## ■仕様変更箇所

## ■仕様変更開始時期

<変更詳細> (写真: 刻印例)

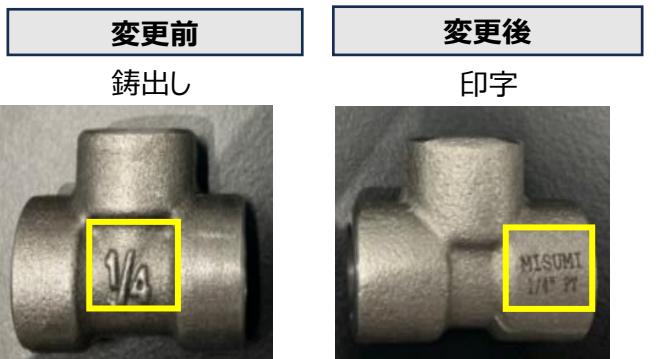
変更内容	TYPE	変更前	変更後
本体材質	SG□□□□	S25C	S25C相当
	SU□□□□	SUS304	SUS304相当
刻印	全タイプ	一部商品 鋳出し刻印	全商品 印字刻印
梱包	梱包仕様変更詳細ご参照

材質は相当材となりますが、機能上の変更はございません。
